**Verslag huishoudelijke elektrische installatie op laagspanning en zeer lage spanning****Algemeen:**

Referentie: 006-20260506-03	Datum controle: 06/05/2026
Keurder: 006

Eigenaar: Onbekend	EAN-code: 541449206002942260
Adres installatie: Veerledorp 28 bus 2, 2431 - Varendonk	Nummer teller(s): 1sag1100857781
Distributienetbeheerder installatie: Fluvius	
Datum uitvoering installatie:	<input type="checkbox"/> Vóór 01/10/1981 <input checked="" type="checkbox"/> Tussen 01/10/1981 en 01/06/2020 <input type="checkbox"/> Vanaf 01/06/2020
Type:	<input checked="" type="checkbox"/> Woonenheid <input type="checkbox"/> Niet-huishoudelijk <input type="checkbox"/> PV <input type="checkbox"/> Batterij <input type="checkbox"/> Laadpaal

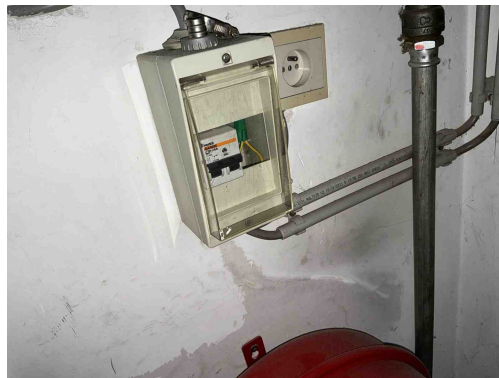
B17 - De voedingsspanning is niet op elk bord vermeld (Boek 1: 3.1.3.3).
Opmerking: Alle borden

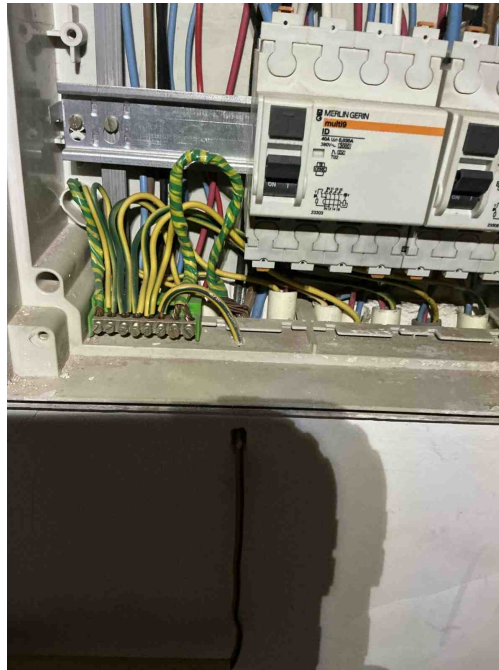
B17 - De voedingsspanning is niet op elk bord vermeld (Boek 1: 3.1.3.3).
Opmerking: Alle borden

B06 - Het elektrisch verdeelbord heeft niet de minimale beschermingsgraad IPXX-B in een gewone ruimte (Boek 1: 4.2.2.3).
Opmerking: Bord2

B04 - De aanduiding van de kringen, klemmen en/of schakelapparatuur ontbreekt, is onjuist of is onvolledig (Boek 1: 3.1.3.1/5.1.6.1).
Opmerking: Bord2

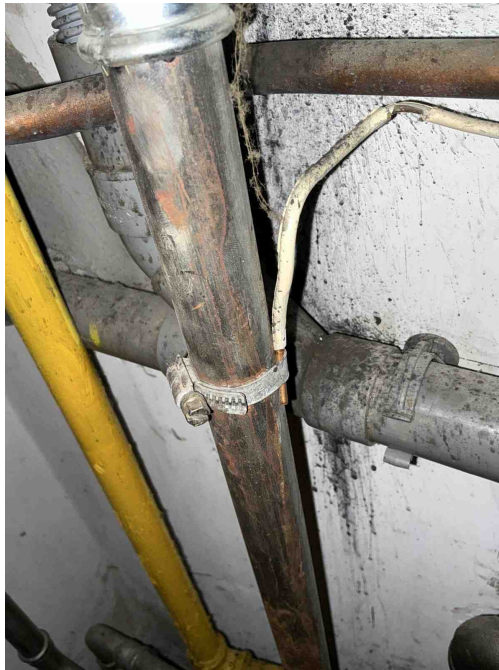
B34 - Het kabeltype van de meterbord verbinding aan de oorsprong van de installatie beantwoordt niet aan de minimale vereisten vastgelegd door de distributienet beheerder. (Boek1: 1.5 + SYNERGRID C1/107)

Opmerking: Kabelmantel gebruikt als aarding

A09 - De isolatie van de aardgeleider en/of beschermingsgeleider is niet gekenmerkt door de geel / groene kleurencombinatie (Boek 1: 5.4.3.3).

Opmerking: Kabelmantel met plakband, equipotentiale is wit geverfd

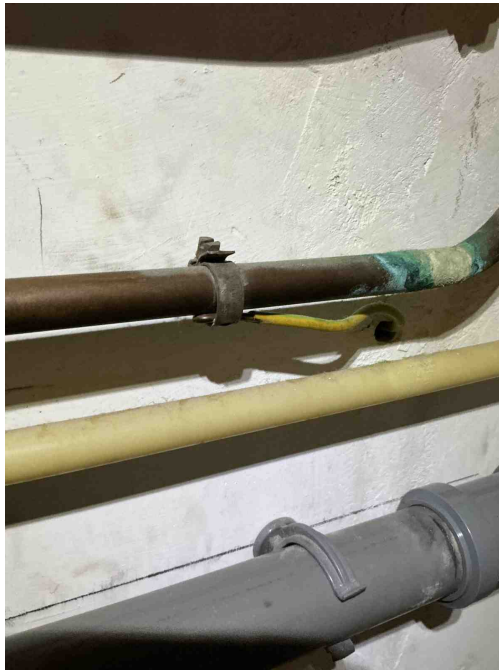
A09 - De isolatie van de aardgeleider en/of beschermingsgeleider is niet gekenmerkt door de geel / groene kleurencombinatie (Boek 1: 5.4.3.3).

Opmerking: Kabelmantel met plakband, equipotentiale is wit geverfd

E04 - De continuïteit van de (hoofd)equipotentiale verbindingen is niet gegarandeerd (Boek 1: 5.4.4.1 / 5.4.4.2).

Opmerking: Niet correct aangesloten

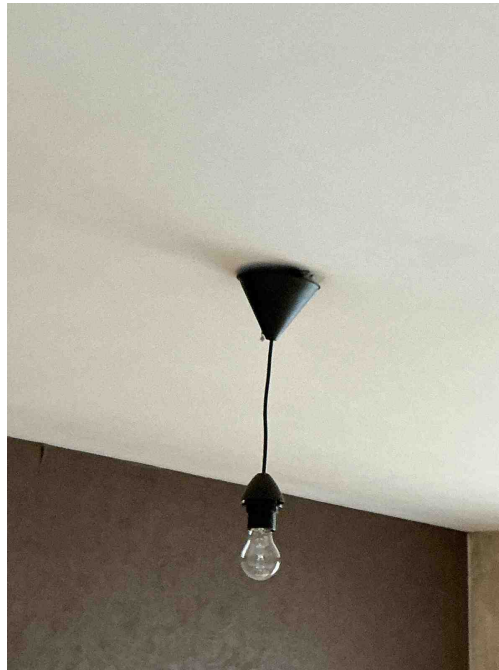
E04 - De continuïteit van de (hoofd)equipotentiale verbindingen is niet gegarandeerd (Boek 1: 5.4.4.1 / 5.4.4.2).
Opmerking: Niet correct aangesloten

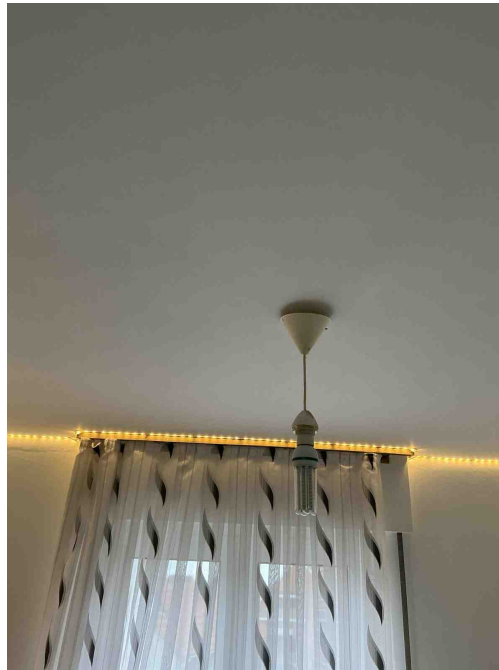
T21 - Het elektrisch materieel is niet geplaatst volgens de voorschriften van de fabrikant/ regels van goed vakmanschap . (Boek 1: 1.4.1.3)

Opmerking: Lamp inkomhal, lamp keuken, lamp slaapkamer

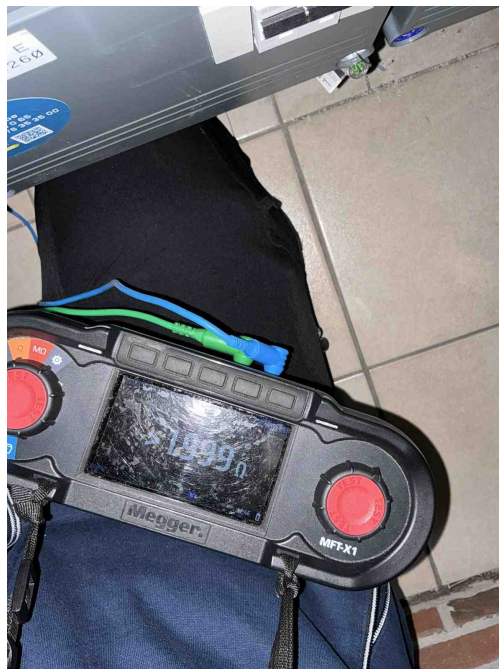
T21 - Het elektrisch materieel is niet geplaatst volgens de voorschriften van de fabrikant/ regels van goed vakmanschap . (Boek 1: 1.4.1.3)

Opmerking: Lamp inkomhal, lamp keuken, lamp slaapkamer

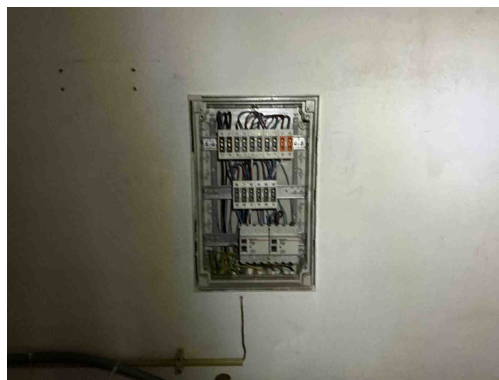
A05 - De waarde van de spreidingsweerstand van de aardverbinding is te hoog (Boek 1: 5.4.2).
